MINUTA DE JUNTA DE ACLARACIONES

Concurso No.: **CONC-DGOYSP-DOP-02-20**

Obra: **Alumbrado público sobre carretera Internacional México 15 frente al ejido Emigdio Ruiz, Sindicatura Gustavo Díaz Ordaz, Municipio de Ahome, Sinaloa.**

PLANO BASE PIRAMIDAL

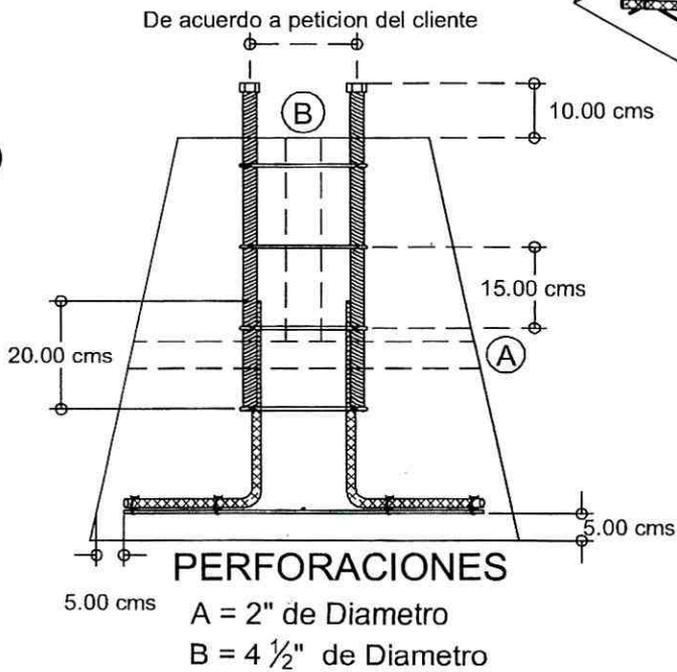
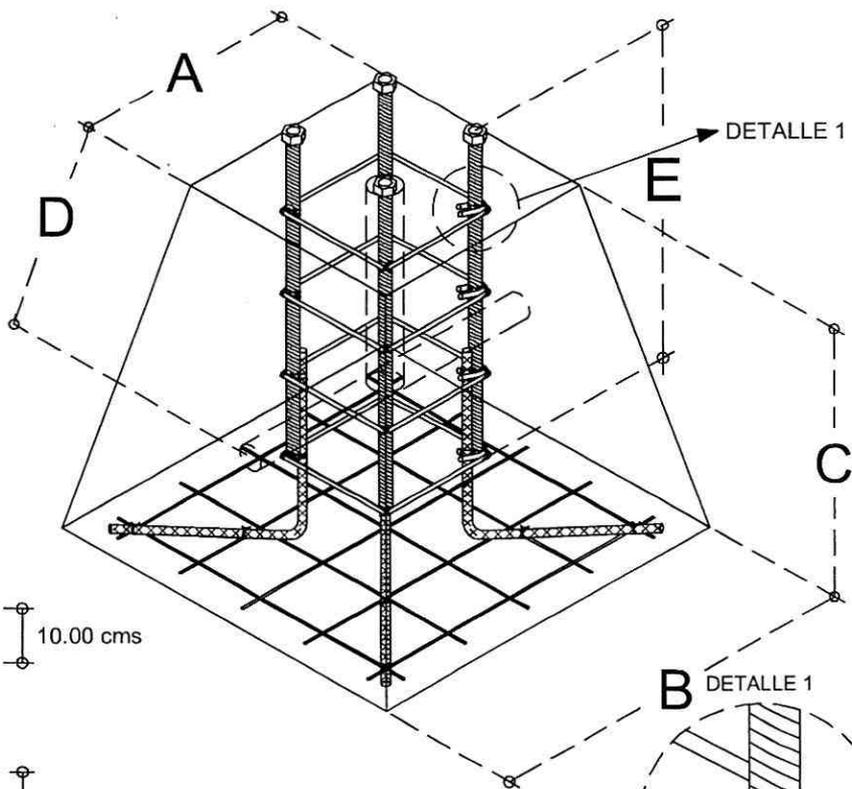
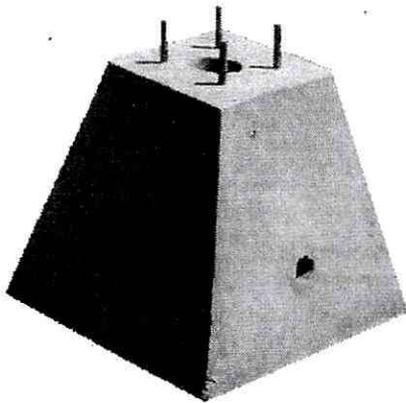
-La descripción del concepto con clave 1.4 cambia, quedando de la siguiente manera:

Clave	Descripción inicial	Nueva Descripción
1.4	Suministro e instalación de base de concreto fabricada en sitio 100x100x30 + 40x40x120 con concreto hidráulico F'c= 250 kg/cm2 y armada con varilla corrugada 3/8" incluye: ancla armada con redondo de 3/4", herramienta, equipo y todo lo necesario para el concepto terminado de acuerdo a planos y especificaciones de construcción.	Suministro e instalación de base de concreto prefabricada, medidas según proyecto, de concreto hidráulico F'c= 250 kg/cm2 y armada con varilla corrugada 3/8", ancla armada con redondo de 3/4", Incluye: hechura de cepa, traslado, herramienta, equipo y todo lo necesario para el concepto terminado de acuerdo a planos y especificaciones de construcción.

Se entrega copia de plano con especificaciones técnicas de la base de concreto prefabricada.

- 1.- Concreto $f_c = 200 \text{ Kg/cm}^2$.
- 2.- Ancla conformada por varilla de rosca corrida de $\frac{3}{4}$ " y estribos de alambren de $\frac{1}{4}$ " amarrado con alambre recocido.
- 3.- Estribos a cada 15 cm, colocados solo en la varilla roscada de $\frac{3}{4}$ ".
- 4.- Terminado pulido aparente.
- 5.- Extension de la varilla de rosca corrida con varilla de $\frac{1}{2}$ " en forma de L hacia las esquinas con 5 cm de recubrimiento y a 5 cm del piso.
- 6.- Traslape de la varilla de rosca corrida con la varilla de $\frac{1}{2}$ " minimo de 20 cm amarrado con alambre recocido cal. 18
- 7.- Malla electrosoldada 6 x 6 - 06/06
